Verslag huishoudelijke elektrische installatie op laagspanning en zeer lage spanning

Referentie: **012-20260819-02**	Datum controle: **19/08/2026**
Keurder: **012**

Eigenaar:	**Onbekend**	EAN-code:	**541448820050364365**
Adres installatie:	**Zoerselsteenweg 19, 2980 - Zoersel**	Nummer teller(s):	**1SAG3105092455**
		Distributienetbeheerder installatie:	**Fluvius**

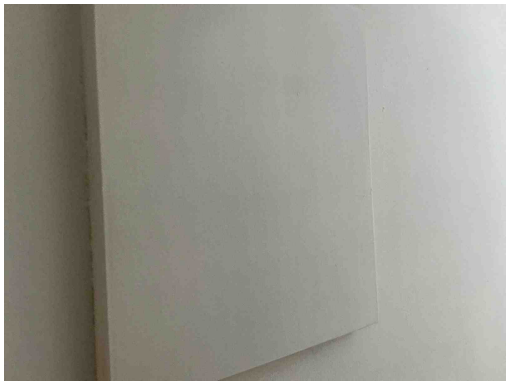
B17 - De voedingsspanning is niet op elk bord vermeld (Boek 1: 3.1.3.3).
Opmerking: Oa bord 1 ,2,3,4

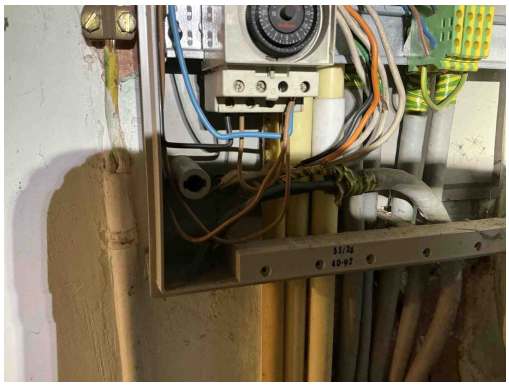
B17 - De voedingsspanning is niet op elk bord vermeld (Boek 1: 3.1.3.3).
Opmerking: Oa bord 1 ,2,3,4

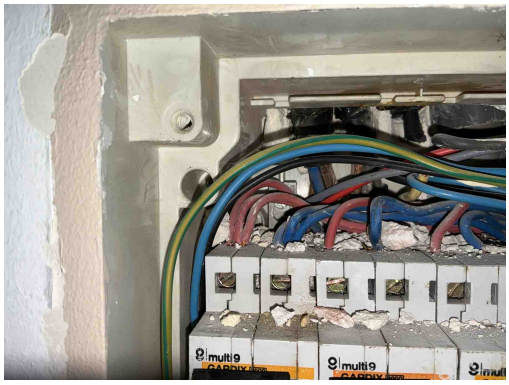
T21 - Het elektrisch materieel is niet geplaats volgens de voorschriften van de fabrikant/ regels van goed vakmanschap . (Boek 1: 1.4.1.3)

Opmerking: Oa vijzen niet afgedekt bord 1,geleiders niet afgedekt bord 1,4,drie geleiders in één klem bord 1,4, kamgeleider niet afgedekt bord 3

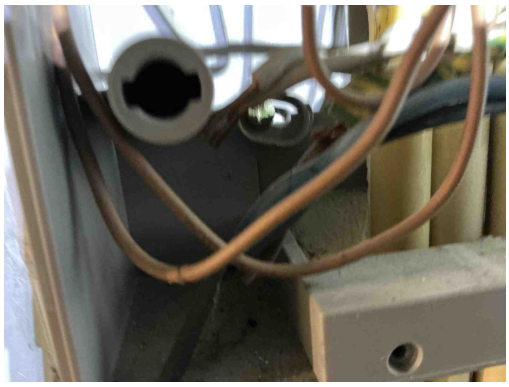
T21 - Het elektrisch materieel is niet geplaats volgens de voorschriften van de fabrikant/ regels van goed vakmanschap . (Boek 1: 1.4.1.3)

Opmerking: Oa vijzen niet afgedekt bord 1,geleiders niet afgedekt bord 1,4,drie geleiders in één klem bord 1,4, kamgeleider niet afgedekt bord 3

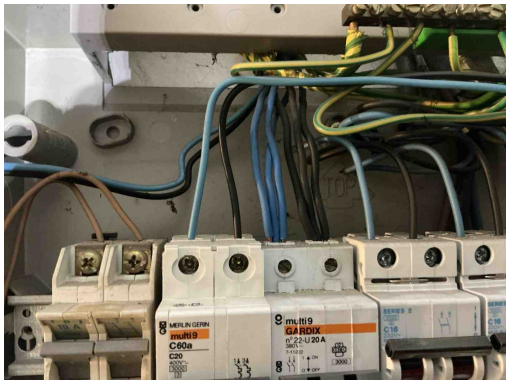
T21 - Het elektrisch materieel is niet geplaats volgens de voorschriften van de fabrikant/ regels van goed vakmanschap . (Boek 1: 1.4.1.3)

Opmerking: Oa vijzen niet afgedekt bord 1,geleiders niet afgedekt bord 1,4,drie geleiders in één klem bord 1,4, kamgeleider niet afgedekt bord 3

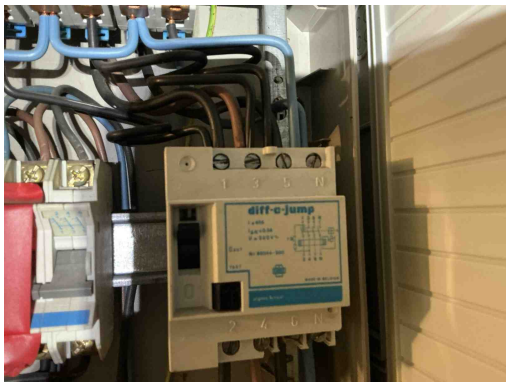
T21 - Het elektrisch materieel is niet geplaats volgens de voorschriften van de fabrikant/ regels van goed vakmanschap . (Boek 1: 1.4.1.3)

Opmerking: Oa vijzen niet afgedekt bord 1,geleiders niet afgedekt bord 1,4,drie geleiders in één klem bord 1,4, kamgeleider niet afgedekt bord 3

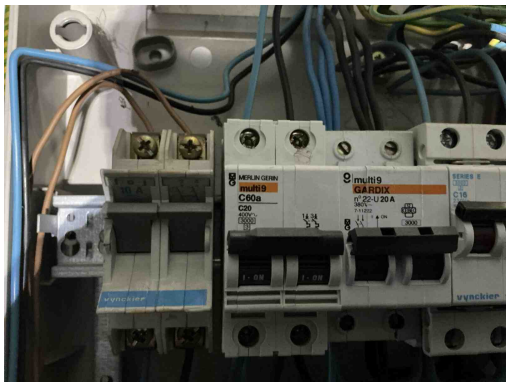
I01 - De waarde van de isolatieweerstand per kring dient tenminste 0,50 Mohm (1000 x Utest) te zijn (Boek 1: 6.4.5.1).
Opmerking: Oa automaat 2 boven

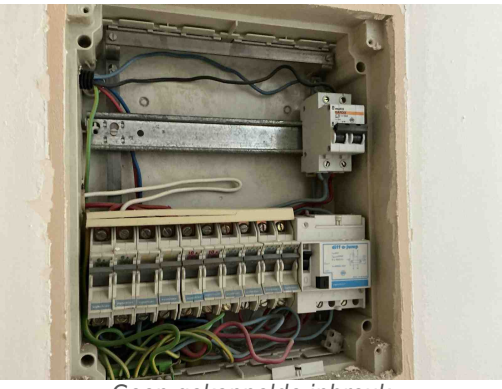
Elektrisch materieel niet geschikt voor toepassing
Opmerking: Oa slaapkamer
